Nota Zienswijzen en Wijzigingen bij ontwerp inpassingsplan Herziening PIP BPL optimalisatie Kranenpool Brunssum

Behoort bij het besluit van het college van Gedeputeerde Staten van 2 februari 2016 inzake het voorstel aan Provinciale Staten tot vaststelling van het provinciaal inpassingsplan Herziening PIP BPL optimalisatie Kranenpool Brunssum

Figuur 1. Vergelijking plangrens PIP BPL 2012 (blauw) en ontwerp inpassingsplan Herziening PIP BPL optimalisatie Kranenpool Brunssum (wit)

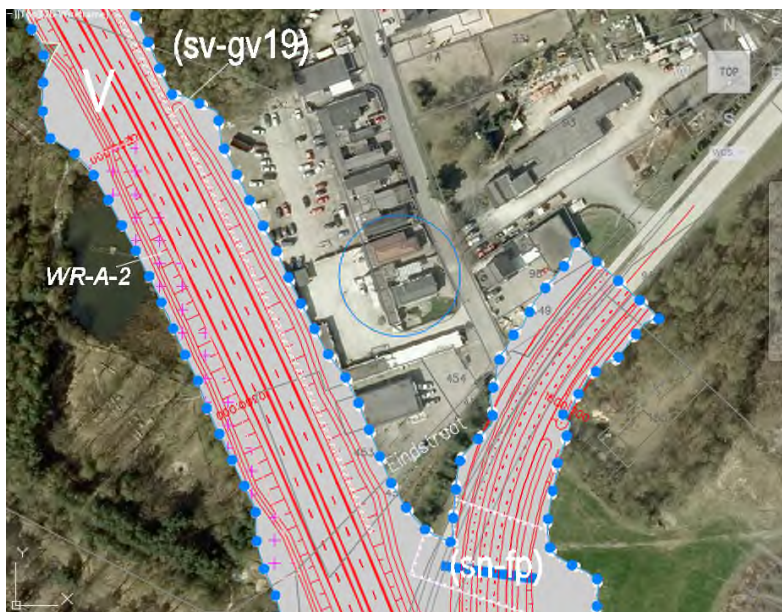
3. Reclamant stelt dat geen gedegen onderzoek is verricht noch rekening is gehouden met de trillingen die door het wegverkeer worden veroorzaakt op de woonwagen van cliënt.
4. Reclamant constateert dat de plangrens afwijkt van het oorspronkelijke plan en minimaal 1 tot 1,5 m dichterbij de woonwagen is gekomen. De nog beschikbare bedrijfsruimte is over de gehele lengte van het bedrijfsterrein met tenminste 1 tot 1,5 m verkleind, wat grote negatieve gevolgen heeft voor de bedrijfsvoering en wat leidt tot een negatieve invloed op de doorrijroute op het bedrijfsterrein. En reclamant vraagt zich daarbij tevens af of deze negatieve PIP plangrens verschuiving past binnen het gemeentelijke vigerende bestemmingsplan.

4. De reactie dat PIP-BPL grens onvoldoende onderbouwd en gemotiveerd zijn, wordt niet gedeeld. In tegenstelling tot hetgeen reclamant stelt is geen sprake van een verschuiving van de PIP grens. De plangrens in het PIP BPL 2012 en in het ontwerp inpassingsplan Herziening PIP BPL optimalisatie Kranenpool Brunssum zijn hetzelfde (figuur 1). Er is geen sprake van verschuiving richting de woonwagen en het bedrijfsterrein van reclamant en daarmee ook niet van beperking van de bedrijfsruimte en/of negatief effect op de doorrijroute. De vraag of de verschuiving past binnen de gemeentelijke vigerende bestemming is daarmee niet relevant.
